(54) 实用新型名称 破碎搅拌式双绞龙制砖机

发明名称: 用于挤出水泥制品的方法和装置

## 第一次审查意见通知书

图 1

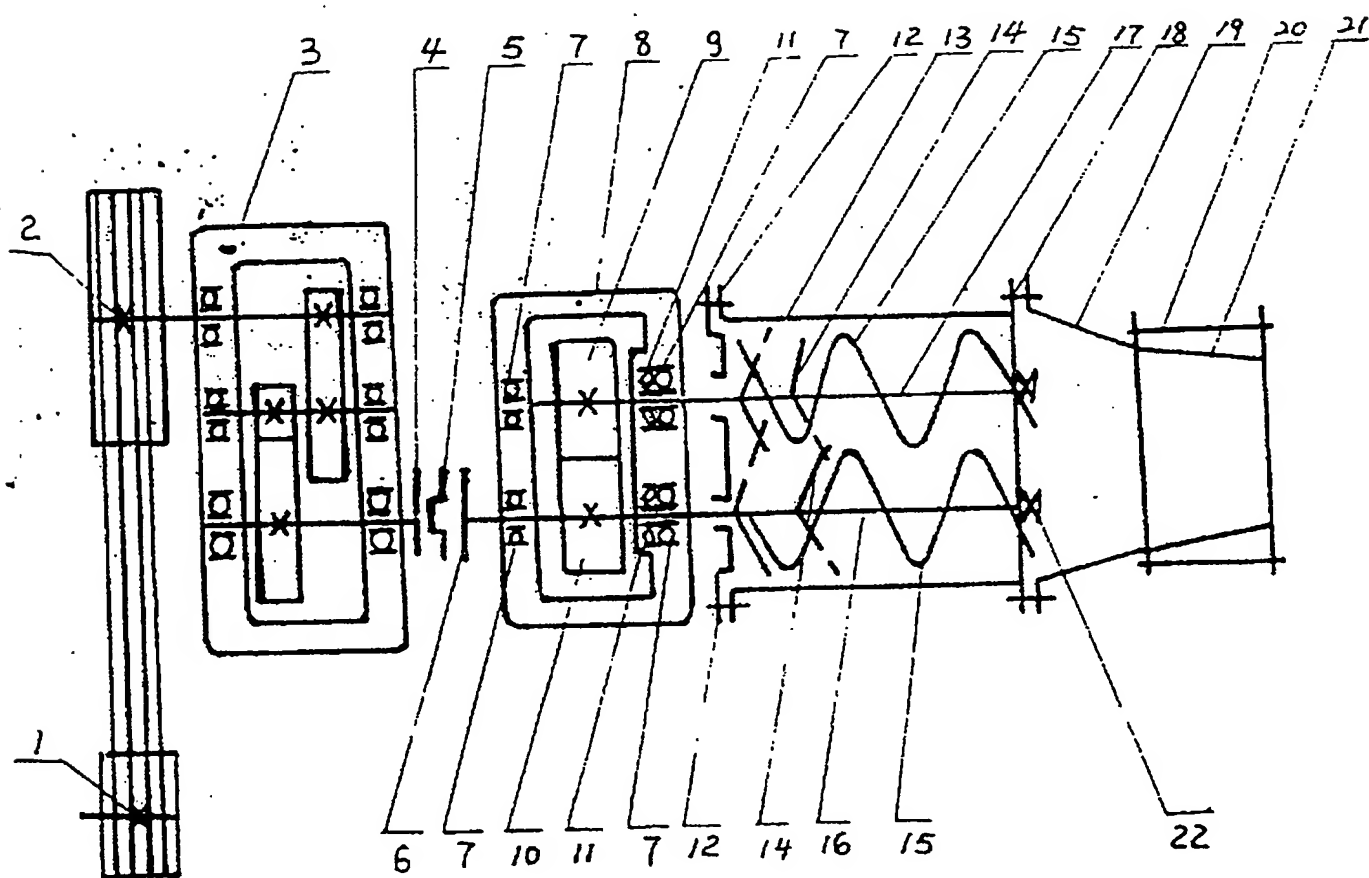
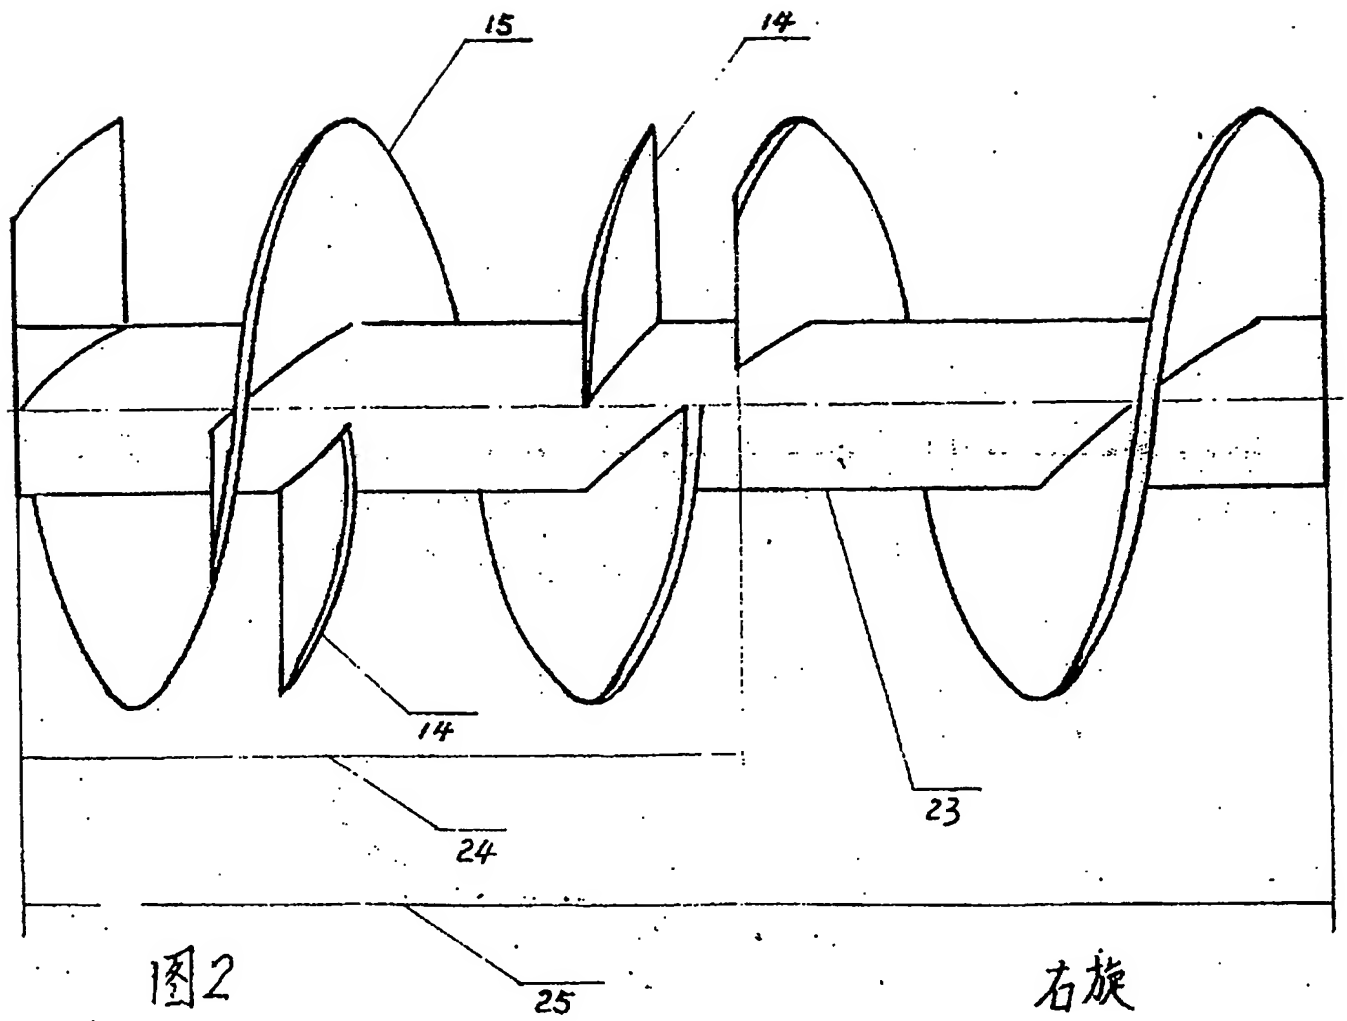
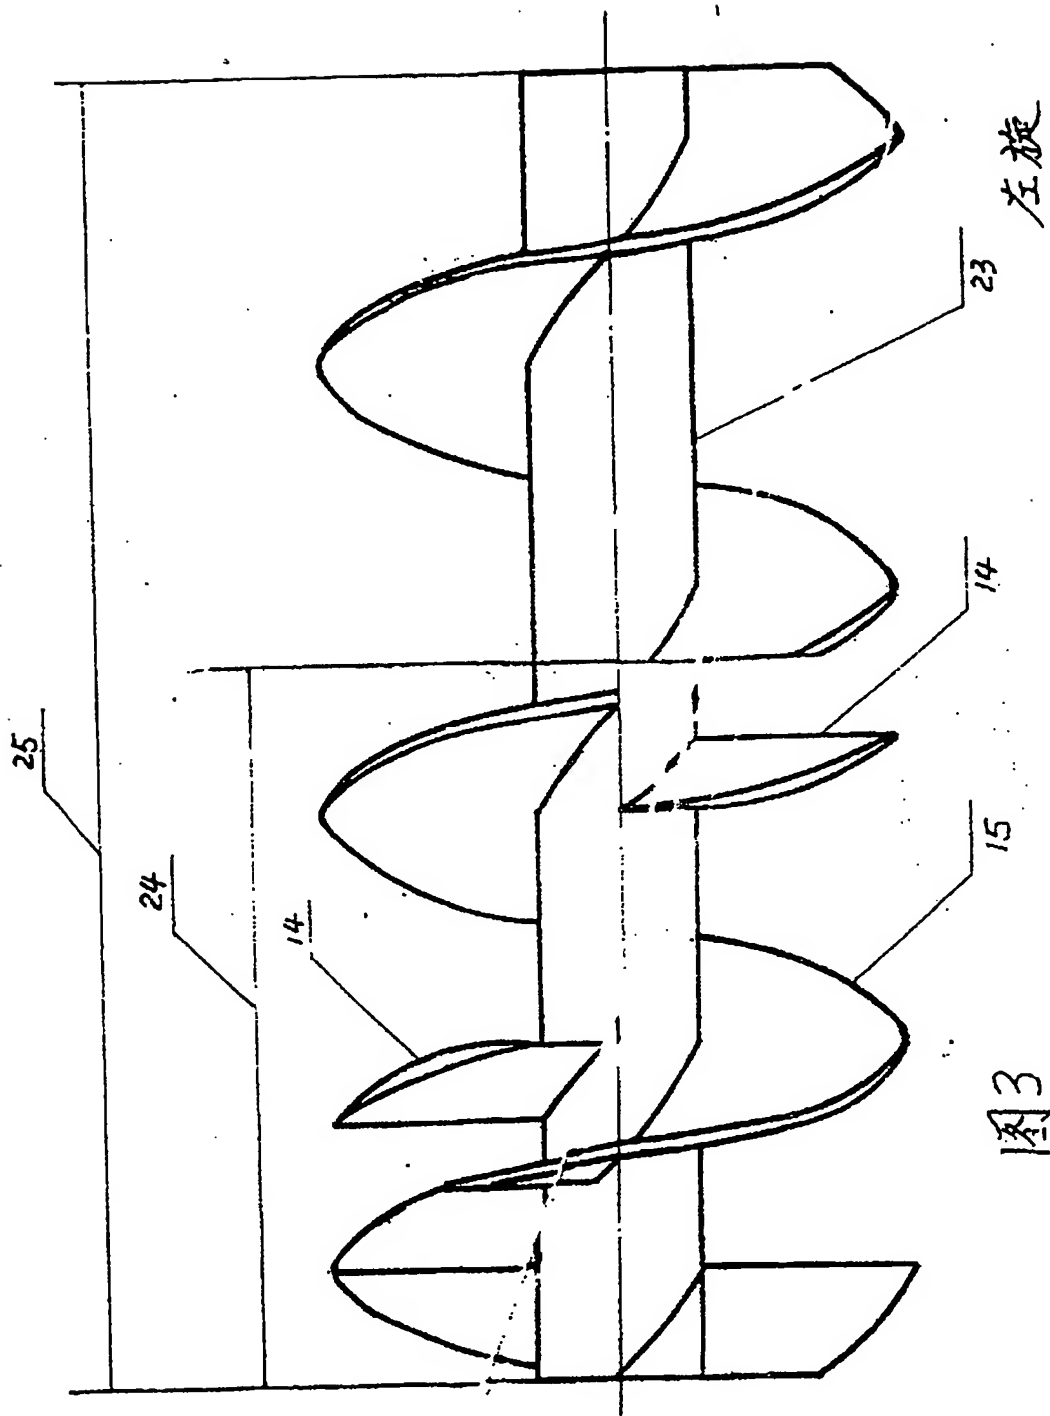
从属权利要求 6 在于具有所述一个或多个加料装置。对比文件 2 披露了所述制砖机具有下料口 24。因此当其引用的权利要求不具备创造性时，该权利要求 6 不符合专利法第二十二条第三款有关创造性的规定。
